入線用オプションパーツ IPDS-060Y
主幹リードバー板厚の変更

■入線用オプションパーツ
IPDS-060Y

IPDS-060Y

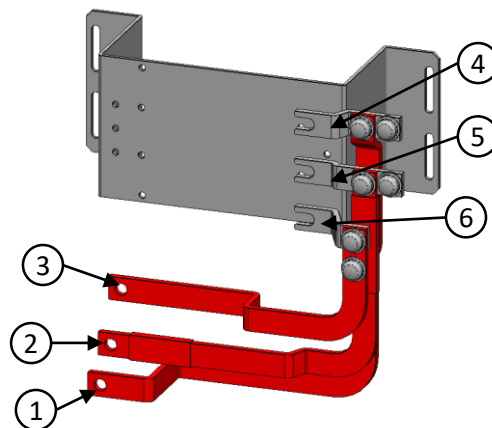
一部板厚を3mmから2mmへ変更します。

旧	新
部品名	板厚	板厚
①主幹リードバーR1	3mm	2mm
②主幹リードバーS1	3mm	2mm
③主幹リードバーT1	3mm	2mm
④主幹リードバーR2	3mm	変更なし
⑤主幹リードバーS2	3mm	変更なし
⑥主幹リードバーT2	3mm	変更なし
